**S.S. 131 di "Carlo Felice"**

Risoluzione dei nodi critici - 2° stralcio dal km 108+300 al km 158+000

**PROGETTO ESECUTIVO**

**RELAZIONE DI OTTEMPERANZA - LOTTO DI COMPLETAMENTO**

Figura 2.5.3-5 – Localizzazione del monumento rispetto all'originario tracciato (sinistra) e alternativa progettuale (destra)

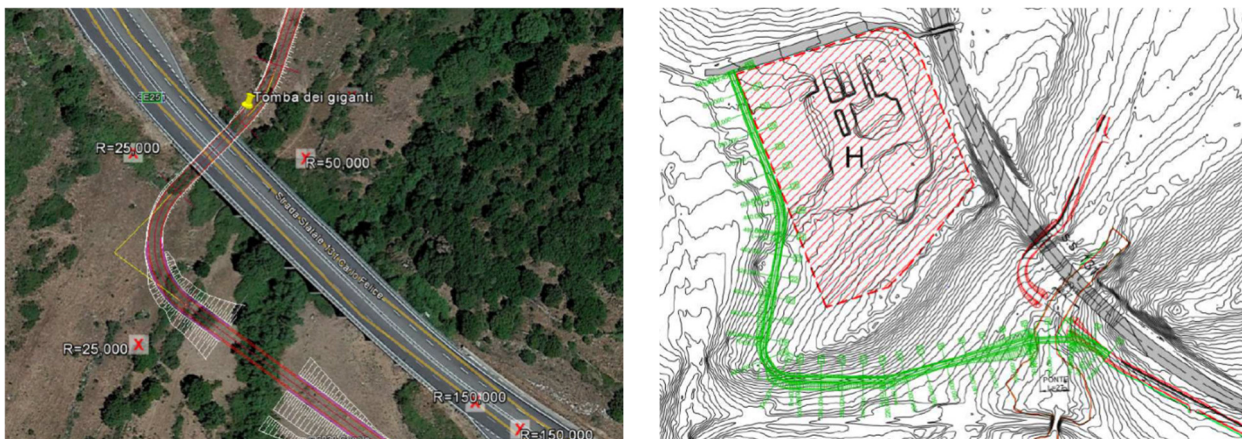
Detta variante è stata oggetto di dedicata Conferenza di servizi, conclusasi con determinazione motivata di chiusura positiva, trasmessa agli Enti chiamati ad esprimersi con nota n.26651 del 18.01.2021.
